Mission régionale d'autorité environnementale

**Avis sur un projet d'installation d'une centrale
photovoltaïque au sol sur des surfaces agricoles à
Longeville sur Mogne (10)
porté par la société SAMSOLAR**

N° réception portail : 000650/A P
n°MRAe 2025APGE14

Figure 1: Localisation de la zone d'implantation potentielle du projet

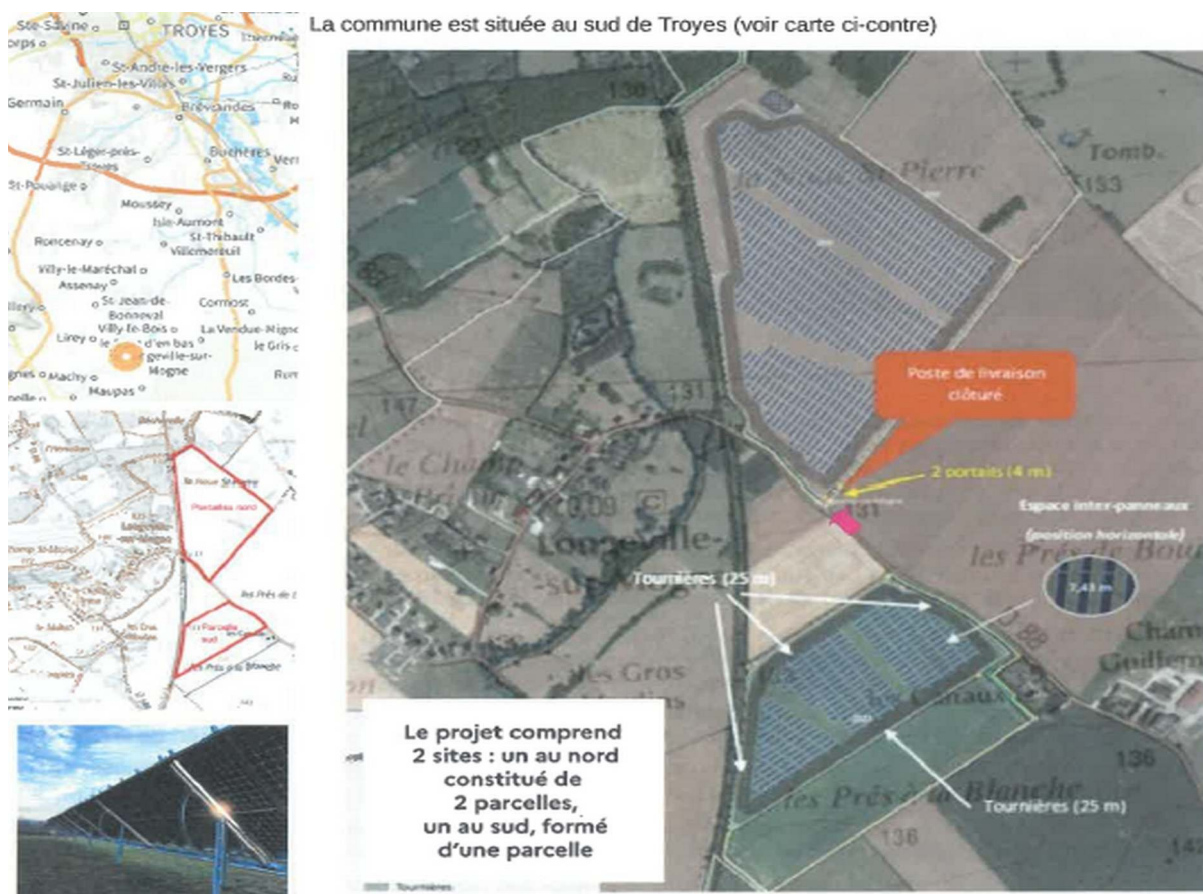
Comme l'illustre la figure 1, la zone d'implantation potentielle du projet (ZIP) est une surface entièrement agricole exploitée (en grandes cultures céréalières et fourragère en rotation maïs-blé) par un exploitant agricole (qui est aussi propriétaire des terrains) organisé en EARL⁶ (EARL de la Roffée) orientée vers la polyculture et l'élevage (production de lait, élevage de vaches laitières basé sur un mode de pâturage tournant, le nombre de bovins étant estimé à 100). Le projet vise à concilier l'activité agricole et l'activité de production d'énergie renouvelable, et le propriétaire met à la disposition du pétitionnaire les terrains pour l'implantation d'une centrale solaire.

L'Ae observe que le dossier ne précise pas les responsabilités respectives du propriétaire des terrains et du pétitionnaire.

L'Ae recommande au pétitionnaire de préciser les responsabilités respectives du propriétaire-exploitant des terrains et les siennes en matière de gestion, de surveillance et d'entretien du site, et lors du démantèlement des centrales en vue de sa remise en état.

Figure 2: un agencement des installations qui permettrait de rendre l'installation compatible avec l'élevage bovin

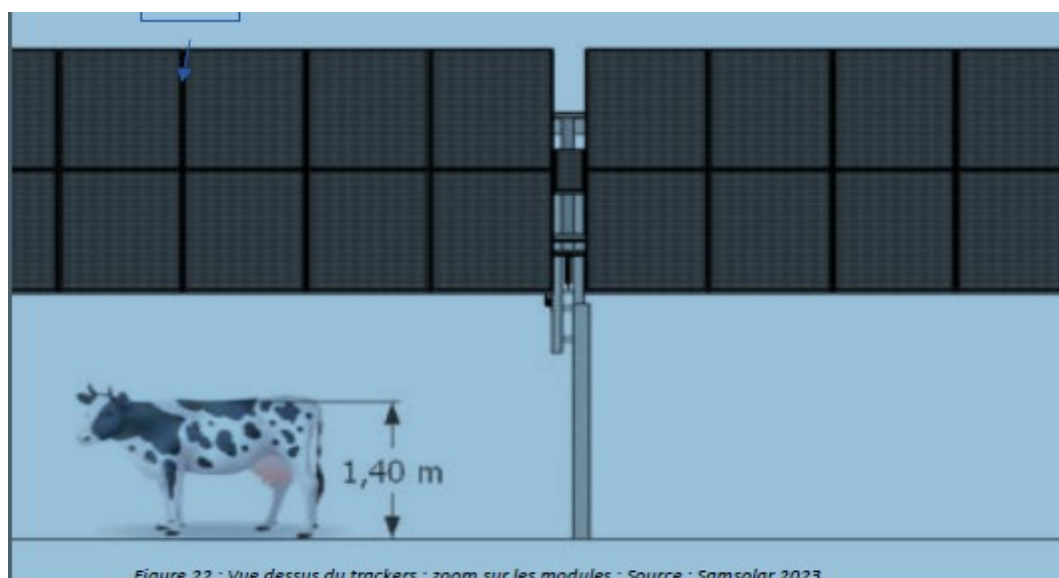
La justification des avantages et inconvénients au plan environnemental que présente l'aménagement que le pétitionnaire qualifie d'« agrivoltaïque », n'est pas présentée dans le dossier.

L'Ae recommande au pétitionnaire de :

- ***justifier ce choix d'aménagement au regard de son bilan environnemental ;***
- ***établir, en lien avec les services de l'État et la Chambre départementale d'Agriculture, un retour d'expérience à l'issue d'une première période d'exploitation de 3 ans sur le bon fonctionnement d'une production agricole, avec évaluation des éventuels gains ou pertes de rendement et des impacts tenant compte des intrants utilisés, couplée à la production énergétique.***
